1. 검토 목적

수로암거 및 횡배수관의 유입·출구부에 설치되는 차수벽 설치에 대하여 배수구조물 연결수로의 형식에 따른 세굴 및 침투수 영향을 감안한 차수벽 설치방안을 검토코자 함

※ 자체 감사지적사항(감사실-1896호, '05.11.28)

수로암거 및 배수관의 차수벽 설치방안에 대하여 재검토

6. 침투수 영향 검토

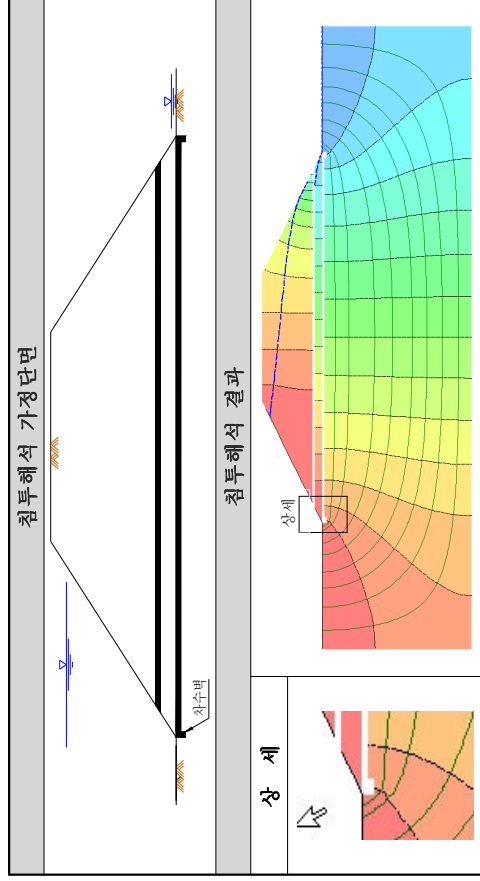
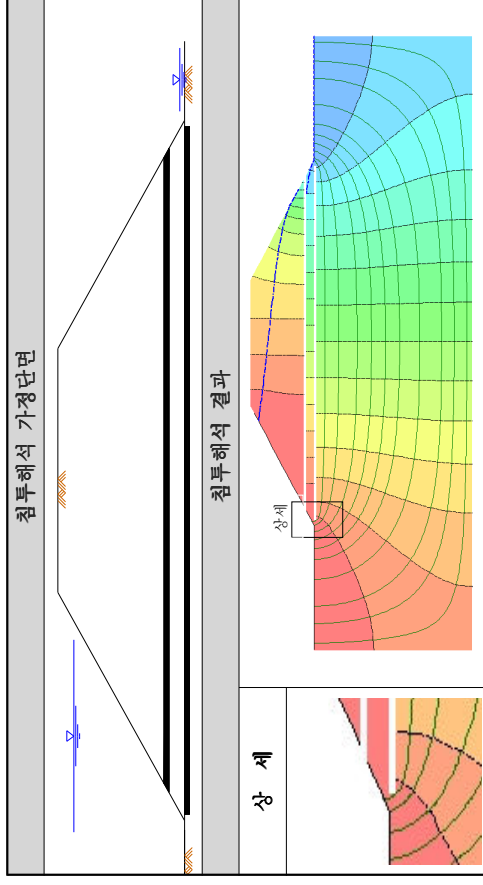
가. 차수벽을 설치한 경우

나. 차수벽을 설치하지 않은 경우

다. 분석결과

- 횡단배수구조물의 차수벽 설치 유무에 관련없이 유수의 침투경로가 같게 나타났으며, 이는 도로 횡단배수구조물의 차수벽이 침투 경로를 길게하여 파이프(piping)현상에 대한 안전성을 확보하기 위한 시설물은 아님
- 횡단배수구조물 차수벽의 기능은 구조물 및 날개벽 시공으로 인한 이완된 지반의 세굴방지와 침투수의 유입차단 역할임

표	중	도	도	수	보	호	시	설	설	계	자	2007. 1	도
	TYPICAL DRAWING				(배 수 관 , B O X)				확	인	자	속	리	2,013

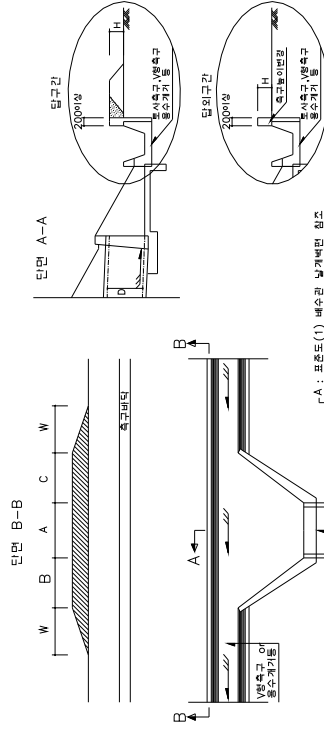
차수벽은 토사측구(수로)에 접속되는 배수 구조물에만 설치하며 콘크리트측구(U형, V형, 개거수로)에 접속되는 배수구조물은 미설치

배수관 날개벽 (2)

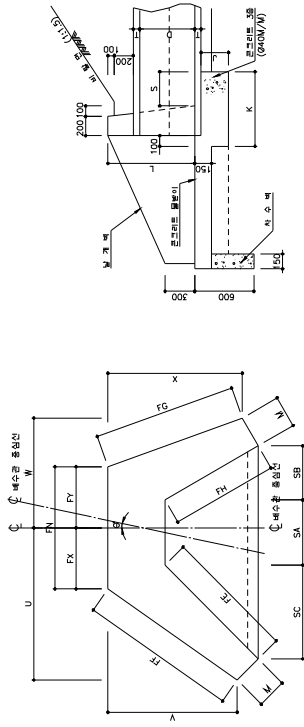
Note
저수벽은 토사측구(수로)에 접속되는 배수 구조물에만 설치하며
콘크리트측구(U형,V형,개거수로)에 접속되는 배수구조물은 미설치

배수관 날개벽 (6)

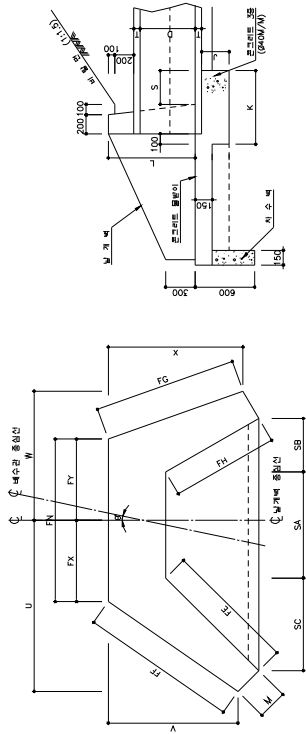
Note
차수벽은 토사측구(수로)에 접속되는 배수 구조물에만 설치하며
콘크리트측구(U형, V형, 개기수로)에 접속되는 배수구조물은 미설치

배수관날개벽 (10)

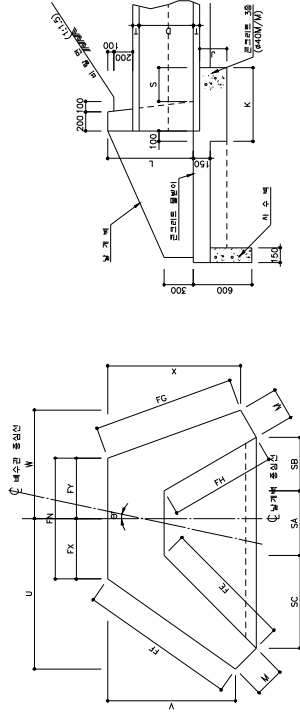
Note
치수벽은 투사측구(수로)에 접속되는 배수 구조물에만 설치하며
콘크리트측구(U형, V형, 개개수로)에 접속되는 배수 구조물은 미설치

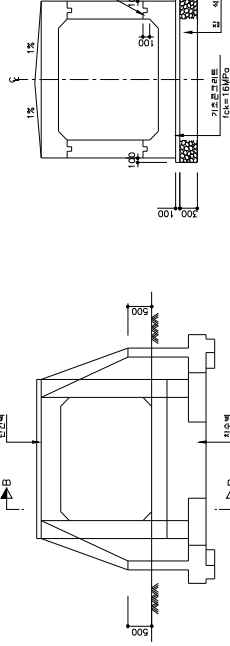
-Note-
차수변은 기점수로(소하칭, 구거, 용변수로인결 비수작물과 보사작 구인결 비수 작물에민 설치하며 콘크리트출구(U형,V형 개기수목)속에서는 설치하지 않는다

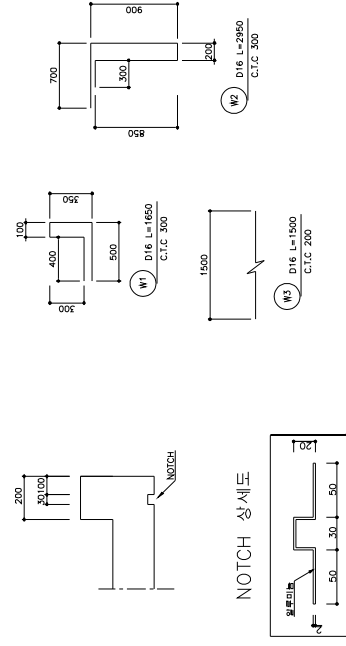
Note
치수역은 토사층구(수로)에 집속되는 배수조물에만 설치하며, 콘크리트층구(병, U병, 거거수로) 집속시에는 미설치
